## Zipp ruft Vorderradnabe 88 der ersten Generation zurück

#### **1. Dieser Rückruf betrifft nur ZIPP 88 Vorderradnaben der ersten Generation.**

Abbildung 1 – Zipp-Nabe 88 der ersten Generation

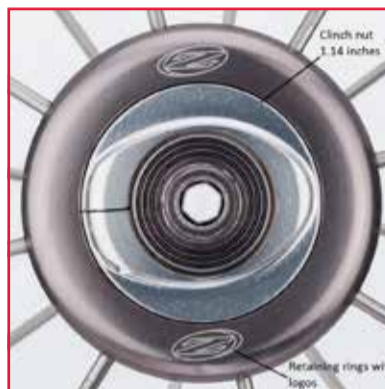
- Sehen Sie sich nur die Vorderradnabe an.
- Sicherungsring und Mutter sehen aus wie die Elemente links in der Abbildung 1. Beachten Sie den größeren farbigen Ring mit dem gravierten „Z“ und die kleinere, silberfarbene Mutter.

**4.** Des Weiteren ist die Zipp 88 Vorderradnabe der ersten Generation an den „Z“-Logos an den Sicherungsringen zu erkennen (siehe Abbildungen 1 und 2 unten). Keine anderen Modelle weisen diese Logos an den Sicherungsringen auf. Das Nabengehäuse ist silberfarben und an den Sicherungsringen ist in der Standardausführung grau und in der ZedTech-Ausführung grau, rot, blau, pink oder goldfarben. Der Außendurchmesser der zwei Muttern beträgt ca. 29 mm.

Die Abbildungen OBEN zeigen die betroffene Zipp 88 Nabe der ersten Generation. Der Sicherungsring ist farbig und weist ein graviertes „Z“ sowie eine kleinere Mutter auf.

- Naben mit diesem Ring und dieser Mutter wurden zwischen Oktober 2008 und Mai 2010 hergestellt.
- Wenn Ihr Vorderrad diesen Ring und diese Mutter aufweist, setzen Sie Ihr Fahrrad erst wieder ein, nachdem Sie das Laufrad von Ihrem Händler haben austauschen lassen. Wenn Ihr Vorderrad den Ring und die Mutter dieser Größe nicht aufweist, dann ist es nicht von diesem Rückruf betroffen und Sie können Ihr Fahrrad weiterhin nutzen.
